## Enquête publique préalable à la délivrance des autorisations environnementales relatives aux projets de ZAC « Atalante ViaSilva » et « Les Pierrins »

### Mémoire en réponse aux questions posées dans la note de synthèse du commissaire enquêteur à l'issue de l'enquête publique

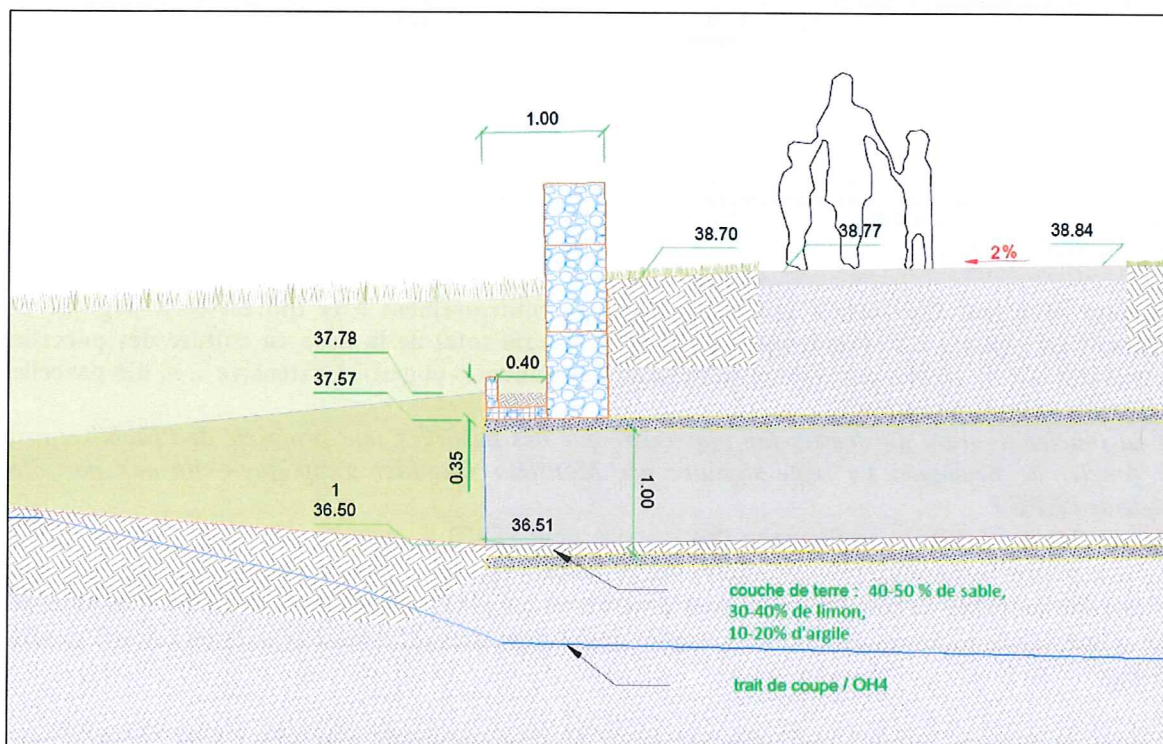
*Est-il prévu la création d'un passage à faune sous le boulevard St-Roch ou bien est-ce le passage piétons qui en fera office comme le pense Monsieur Gauthier ? Aura-t-on alors un usage mixte ?*

Le passage à faune sous le Bd Saint-Roch a fait l'objet d'une remarque de la DTTM35 en février 2018 dans le cadre de l'instruction de l'AEU de la ZAC Les Pierrins.

Il a été répondu qu'un passage à faune allait effectivement être réalisé à proximité de l'ouvrage hydraulique faisant transiter vers le sud les ruisseaux de la Chalotais et des Pierrins (cf. carte ci-contre).

Les travaux consisteront à créer un passage par la mise en place d'une canalisation de type buse de diamètre 1 000 mm sur un linéaire d'environ 30 mètres avec un radier comportant un substrat de terre et une ouverture de part et d'autre du Boulevard Saint Roch. Un merlon d'une hauteur de 3 mètres existant en partie Sud du boulevard Saint Roch, il n'est techniquement pas envisageable de continuer le passage en souterrain jusqu'au pied des plans d'eau (cette solution ne pourrait se faire que par tranchée ouverte sur une longueur de 80 m car

Le passage sera positionné à l'Ouest de la canalisation de rejet actuel des ruisseaux car cette position lui permet d'être au croisement des corridors écologiques principaux (cf. profil en travers page suivante en haut). Il serait positionné à une côte lui permettant d'éviter d'être ennoyé avec un fil d'eau situé + 30 cm au-dessus de la côte 100 ans.

**PLAN DES EMPRISES en 2019**

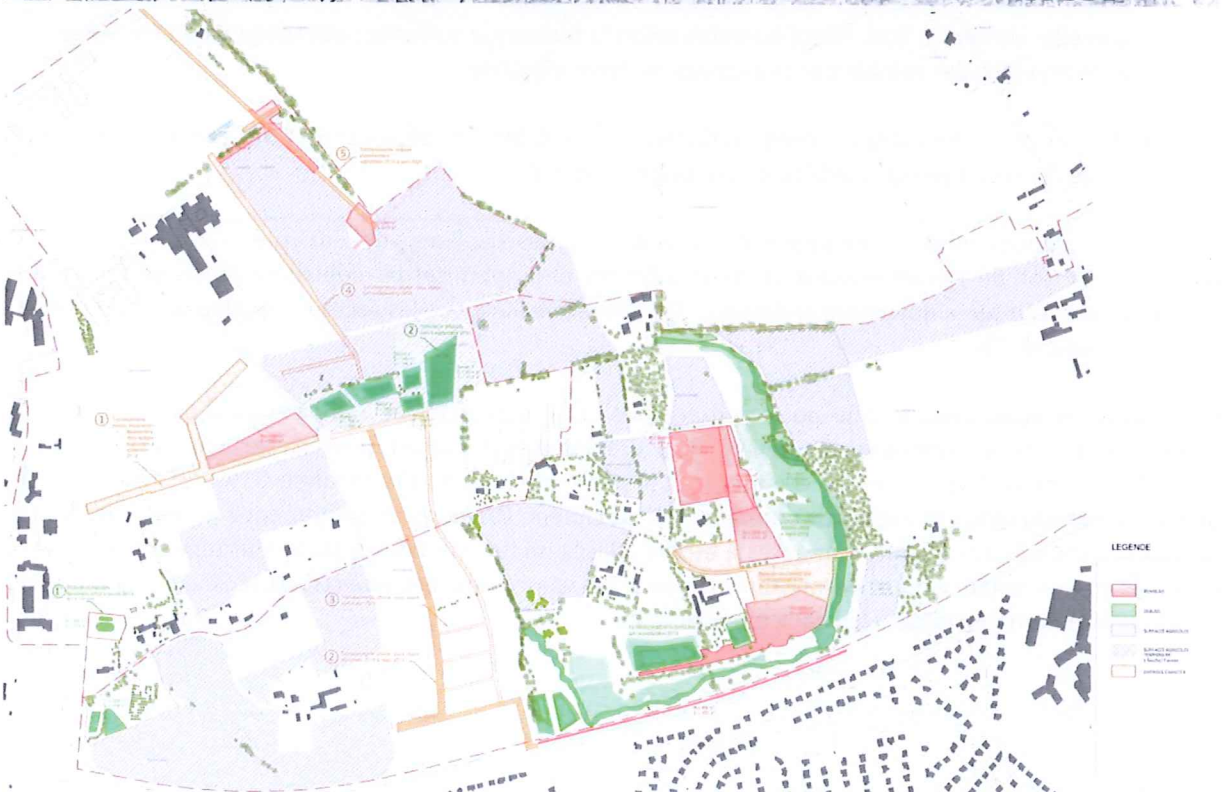
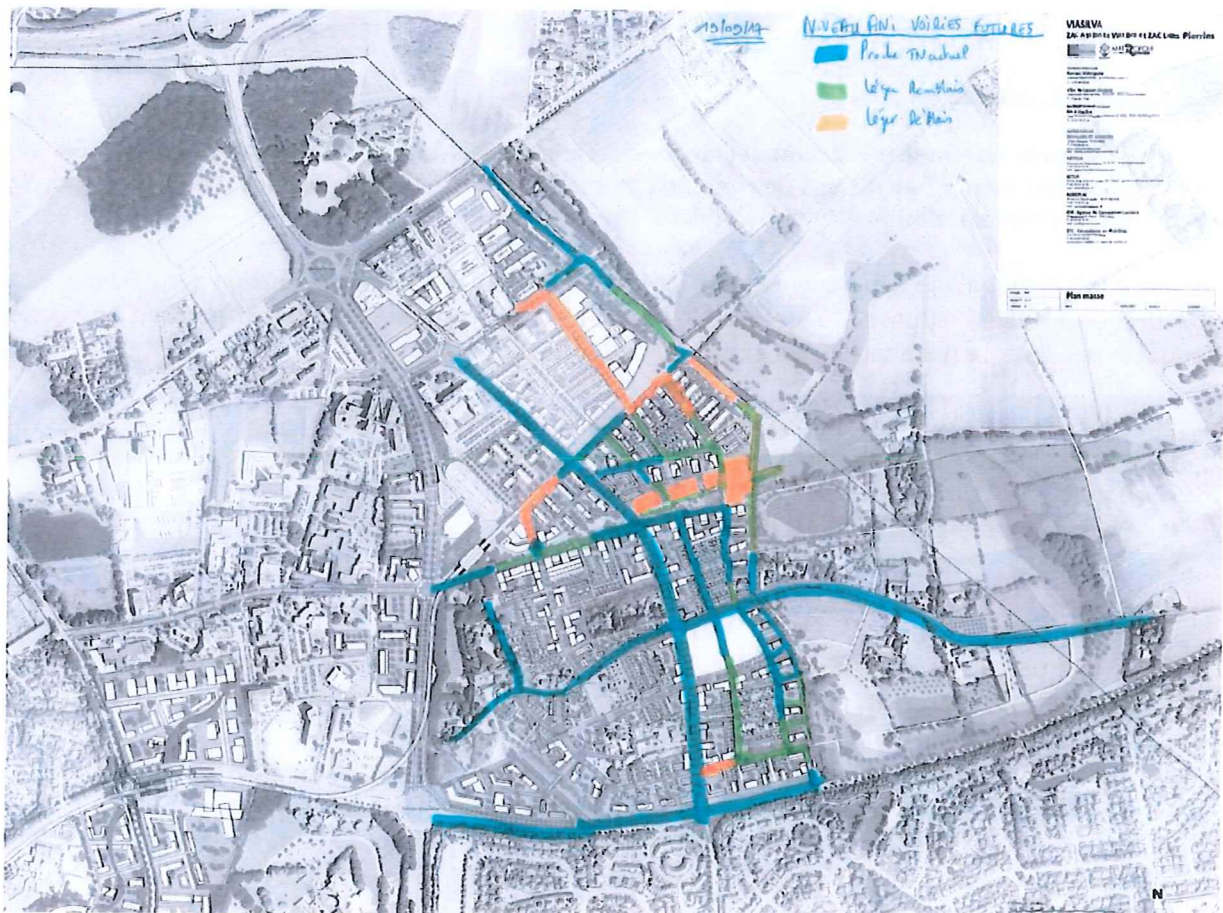
S'agissant du problème des mouvements de terre, déblais-remblais, les réponses apportées aux services de l'Etat ne permettent pas de connaître l'utilisation qui sera faite des déblais en trop. *Quelles sont les perspectives d'utilisation de ces matériaux ?*

Toutefois, une partie des déblais serait envisagée en remblais même si cela dépend des conditions de réutilisation des matériaux qui seront définies dans les études géotechniques. Si ces matériaux du site sont aptes à être réutilisés en remblais, il est envisagé dans le présent projet :

- Pour les bassins de rétention et filtres plantés : de réutiliser 8 100 m3 de déblais en remblais ;
- Pour les tranchées de réseaux : de réutiliser les matériaux du site (après traitement éventuel) ;
- Pour les voiries, trottoirs en remblais, de réutiliser les matériaux du site (après traitement éventuel) ;
- Pour les matériaux de déblais des ruisseaux, il est prévu de réutiliser 5 000 m3 de ces matériaux en remblais pour les besoins de la restauration des cours d'eau et le reste (soit 17 260 m3) sur des parcelles des Parcs hors zones humides selon la technique suivante : décapage des terres végétales, mise en place des remblais et renappage en terre végétale ;

Pour ce dernier point, les plans ci-après expliquent les modalités de déplacement des matériaux extrait du site sur le site du projet (en vert déblais et en rouge remblais).

Lors de la conception du projet en phase AVP, une attention particulière a été effectuée sur le nivellement du projet en fonction du terrain existant de façon à limiter et à optimiser les déblais/remblais du projet. Il en ressort la synthèse sur le document ci-dessous. On remarque ainsi que les secteurs en bleu se situent proche du terrain naturel (TN).
